Objet : Avis du SDIS 41 concernant l'implantation d'un parc solaire flottant au-dessus d'un plan d'eau.

Référence : Permis de construire n° 04100421D0002 en date du 23/11/2021 - reçu par le SDIS le 20/12/2021, complété par la lettre d'engagement du 3 février 2022 (PJ en annexe).

Objet : PC - Installation d'un parc solaire flottant à Artins - Energie Artins
Affaire suivie par : Gaëlle Richard

REPONSE AUX OBSERVATIONS DU SERVICE EAU ET BIODIVERSITE

Figure 1: description de l'organisation du site en phase chantier

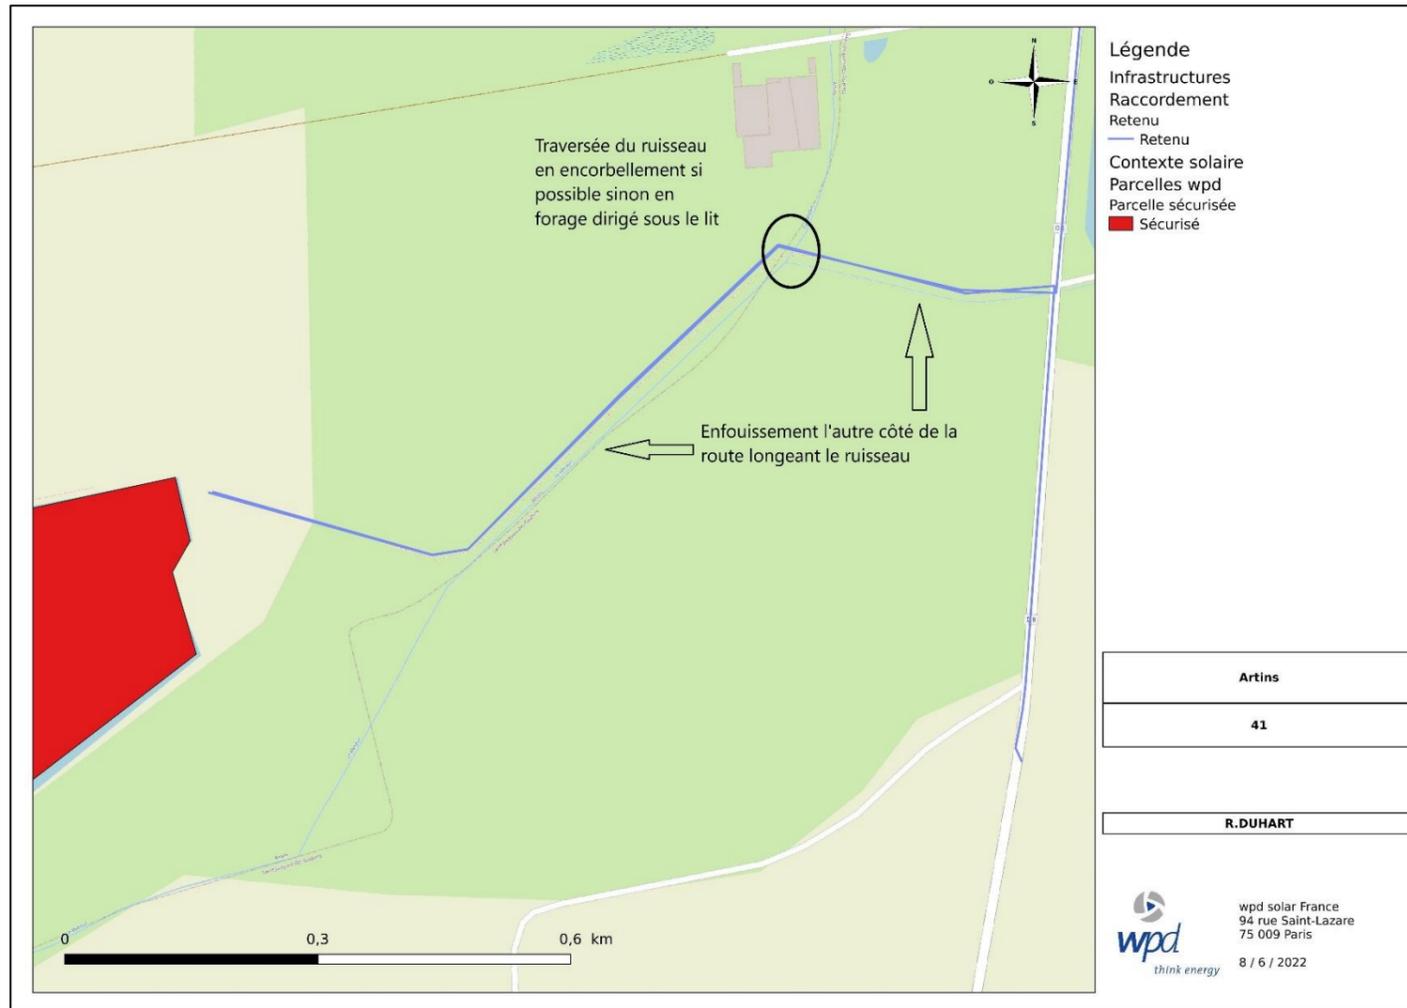
Le Service Eau et Biodiversité relève : « **L'installation d'une superficie de plus de 1 ha est située dans le lit majeur du Loir. Par conséquent, le projet sera soumis à procédure d'autorisation IOTA au titre de la rubrique 3.2.2.0 (Installation en lit majeur) .** ».

Le projet prévoit une zone de chantier de 8 000 m² où les panneaux seront stockés temporairement et assemblés au niveau de la plateforme de mise à l'eau. Cette zone chantier sera implantée à l'est du plan d'eau au niveau de la « jachère non-inondée avec communautés rudérales annuelles ».

Cette zone de chantier pourra être reprofilée afin notamment de diminuer le degré de la pente au niveau de la plateforme de mise à l'eau.

Néanmoins, ces opérations ne nécessitent pas l'apport ou l'export de matériaux. Les matériaux mobilisés seront ceux présents sur site et les déblais et remblais seront à l'équilibre. Il n'y aura donc pas d'accroissement de la vulnérabilité au risque inondation, ni de surface soustraite à l'expansion des crues.
